19. september 2018

Presserende: Vigtig sikkerhedsopdatering
AFX® Endovascular AAA System

Dette brev indeholder vigtige oplysninger relateret til AFX Endovascular AAA System (AFX System), som er beregnet til endovaskulær behandling af patienter med abdominale aortaaneurismer (AAA). I tidligere sikkerhedsopdateringer har Endologix angivet oplysninger om forekomsten af type III-endolækager og forslag til patientovervågning og behandling. Denne meddelelse indeholder følgende yderligere oplysninger:

Figur 4: Kontrollér, at guidewiren ikke er fanget bag stentstiveren

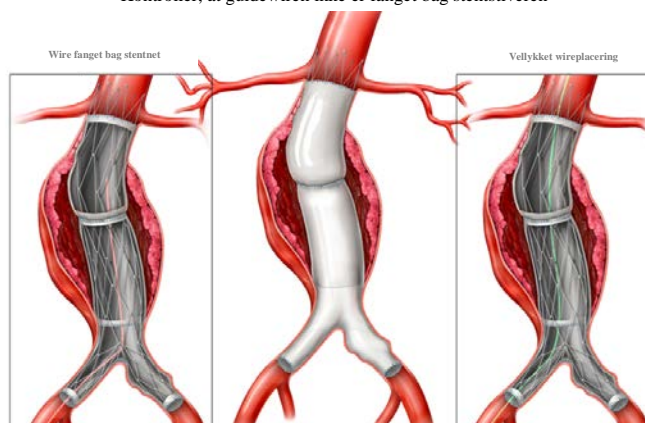
1. Se hospitalets protokoller for at få oplysninger om anæstesi, antikoagulation og monitorering af vitale tegn.
2. Placer patienten på gennemlysningslejet, så der kan udføres fluoroskopisk visualisering fra aortabuen til femoralisbifurkationerne.
3. Opnå luminal adgang gennem arteria femoralis.
4. Der skal etableres tilstrækkelig proksimal og distal vaskulær kontrol med den kirurgisk eksponerede arteria femoralis.
5. Under overholdelse af producentens brugsvejledning fremføres en fleksibel guidewire med "J-spids", pigtail-kateteret eller tilsvarende ind i vaskulaturen under fluoroskopi.
 - BEMÆRK: Korrekt enhedsvalg kan begrænse sandsynligheden for sporing bag en stentstiver. Reference **Figur 4**.

Figur 5: Brug af en ballon til at bekræfte korrekt placering af guidewiren

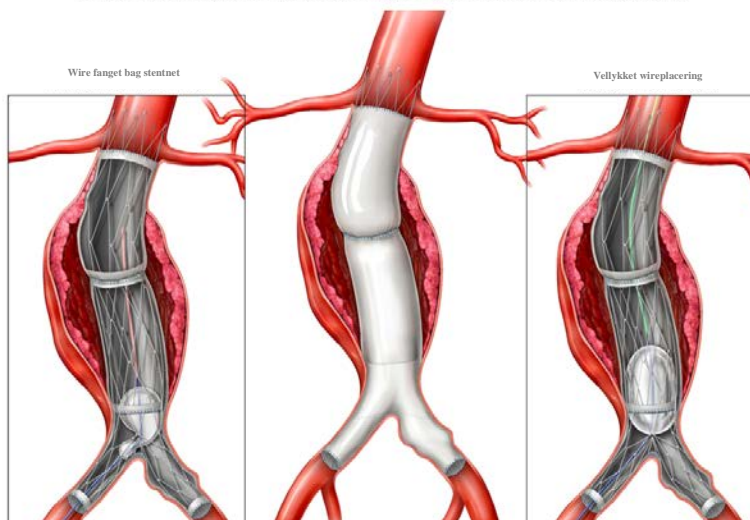
6. Når den fleksible guidewire med "J-spids" eller pigtail-kateteret rækker oven over den eksisterende AFX-enhed, skal okklusionsballonen eller PTA-ballonen over wiren og under fluoroskopi langsomt fremføres. Oppust langsomt i henhold til producentens anvisninger, indtil ballonen er fuldt formet. Det anbefales at bruge en PTA-ballon på 12 mm i diameter eller en okklusionsballon, der er delvist oppustet, til at sikre, at enhederne ikke befinder sig bag en stentstiver.
 - Fremfør og tilbagetræk ballonkateteret i hele længden af den eksisterende AFX-enhed for at sikre, at der er korrekt luminal wireadgang.
 - BEMÆRK: Ballonknækket under oppustning eller udvidelse af en del af stentnettet kan være et signal om en wire, der er placeret bag en stentstiver. Reference **Figur 5**.
